<b>CONCEPTO TÉCNICO SOBRE NECESIDAD DE ESTUDIOS DETALLADOS DE AMENAZA Y RIESGO POR FENOMENOS DE REMOCIÓN EN MASA DENTRO DEL TRÁMITE DE LICENCIA URBANÍSTICA</b>	Código:	GPR-FT-10
		Versión:	04
		Fecha de revisión:	21/06/2011

1.1 CONCEPTO TÉCNICO No. CT:	6506
1.2 ÁREA:	Técnica y de Gestión
1.3 COORDINACIÓN:	Investigación y Desarrollo
1.4 REFERENCIA CRUZADA RADICADO FOPAE:	2012ER8535
1.5 RESPUESTA OFICIAL No.	RO-56970

2.1 SOLICITANTE:	CURADURÍA URBANA No. 1
2.2 PROYECTO:	Diagonal 47 Bis A Sur No 13A - 23 Este
2.3 LOCALIDAD:	4. San Cristóbal
2.4 UPZ:	51. Los Libertadores
2.5 BARRIO O SECTOR CATASTRAL:	El Pinar
2.6 DIRECCIÓN:	Diagonal 47 Bis A Sur No 13A - 23 Este **
2.7 CHIP:	AAA0005EPOE **
2.8 MANZANA CATASTRAL:	80
2.9 PREDIO CATASTRAL:	28
2.10 ÁREA (Ha):	(0.0044*)
2.11 FECHA DE VISITA:	Junio 22 de 2012

Figura 1. Localización general del proyecto ubicado de la Diagonal 47 Bis A Sur No 13A - 23 Este en el Plano Normativo de Amenaza por Remoción en Masa del POT (Decreto 190 de 2004), el cual se encuentra en amenaza MEDIA.

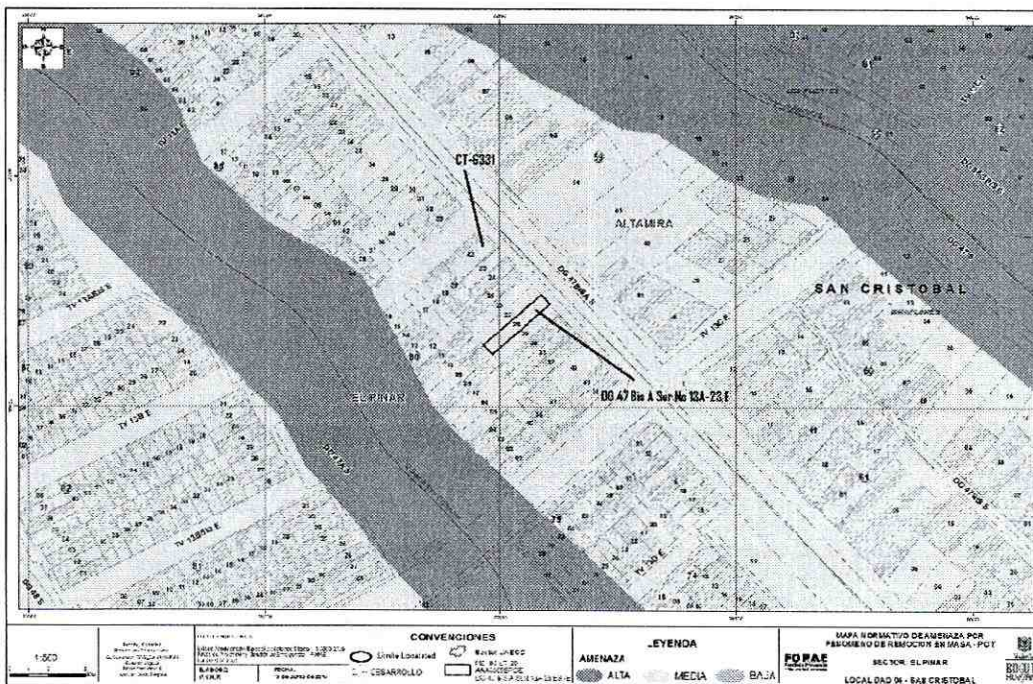
Conforme con el plano normativo de “Amenaza por Remoción en Masa” del Plan de Ordenamiento Territorial de Bogotá - POT, el sector del proyecto ubicado en la Diagonal 47 Bis A Sur No 13A - 23 Este, de la Localidad de San Cristóbal, se encuentra en una zona de AMENAZA MEDIA por procesos de remoción en masa (Figura 1).

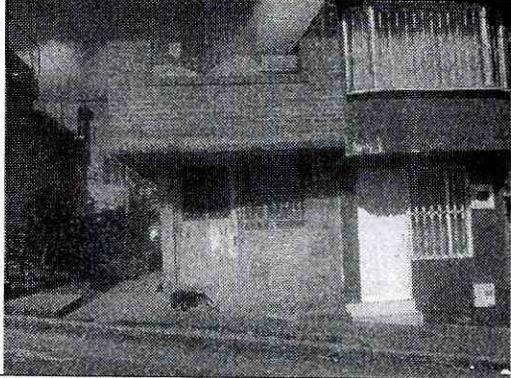
En el momento de la visita técnica en el predio objeto del presente concepto técnico, se encontró un lote vacío sin evidencias de afectación por procesos de remoción en masa de carácter local en su interior, ni de carácter general en la ladera o zonas aledañas al predio evaluado, adicionalmente el predio objeto del presente concepto se encuentra ubicado aproximadamente a 65 metros de la Quebrada Aguamonte y aproximadamente a 50 metros de la Quebrada Seca San Cristóbal.

El sector en donde se encuentra el citado lote posee una pendiente media y en el momento de la verificación técnica adelantada no evidenciaba daños o patologías que permitan identificar o definir la presencia de procesos de inestabilidad geotécnica en el área de influencia del proyecto. A pesar de lo anterior, se advierte que cualquier intervención que se realice, debe tener en cuenta la presencia de la infraestructura aledaña, por lo que el responsable del proyecto debe garantizar en todo momento la estabilidad general del lote y su entorno.
